Lisa 1. Ristumiskoha ehitamise nõuded

Võttes aluseks ehitusseadustiku (edaspidi *EhS*) § 99 lg 3 määrab Transpordiamet nõuded:

Joonis 1. Ristumiskoha asukoht tähistatud oranži tingmargiga.

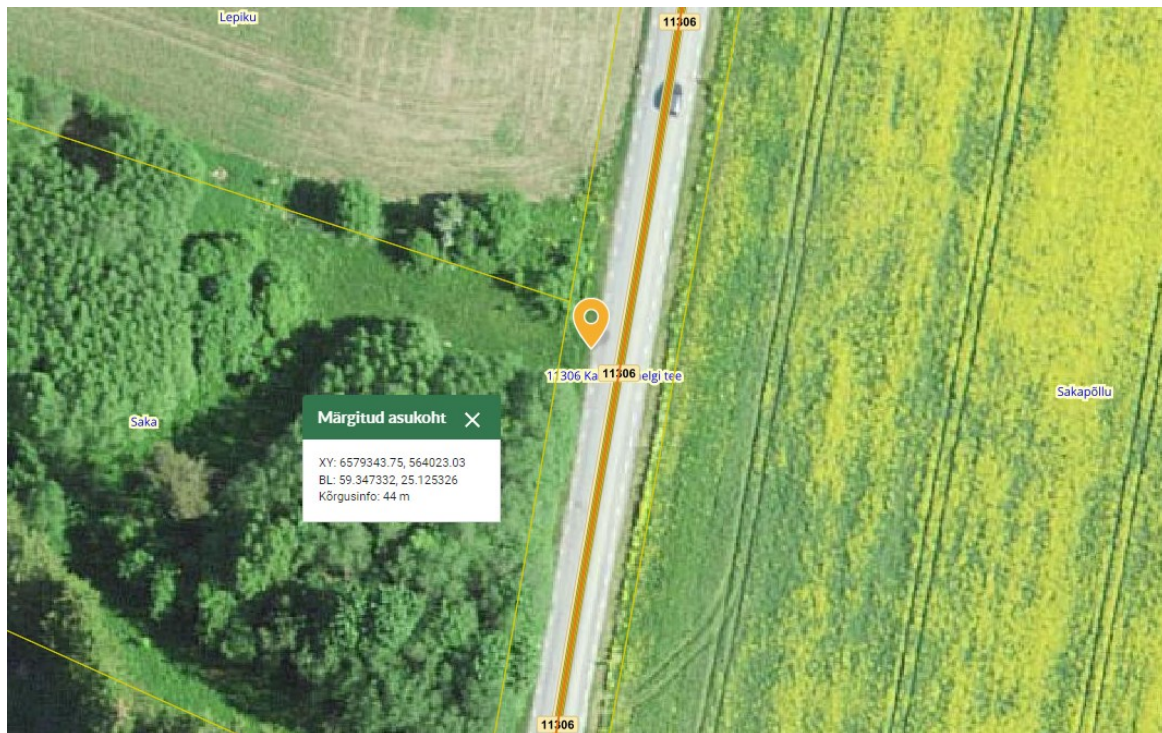
1. Kinnistule juurdepääsuks projekteerida ristumiskoht riigiteel nr 11306 Kalesi-Tõhelgi ligikaudu km 0,36 (X: 6579343.75, Y: 564023.03). Kinnistu kirdenurgast on tagatud nõuetekohane kaugus olemasolevatest ristumiskohtadest ja tagatud on vajalikud nähtavusalad.

Joonis 2. Ristumiskoha pikikallade kujundamine

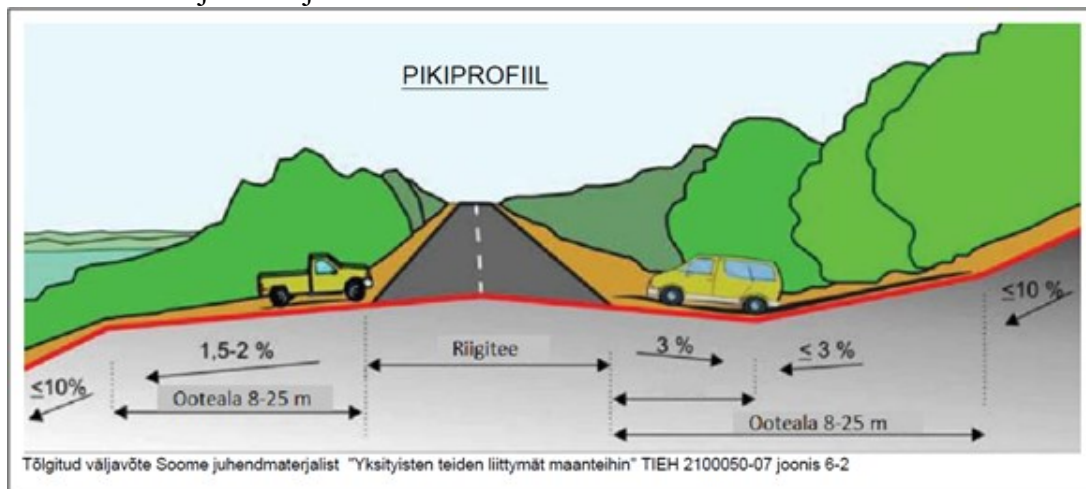
11. Ristumiskoht projekteerida riigiteega võimalikult täisnurga all. Ristumiskoha pikikalded määrata vastavalt alltoodud joonise põhimõtetele arvestusega, et riigitee alusele maale sademeveett üldjuhul ei juhitu.
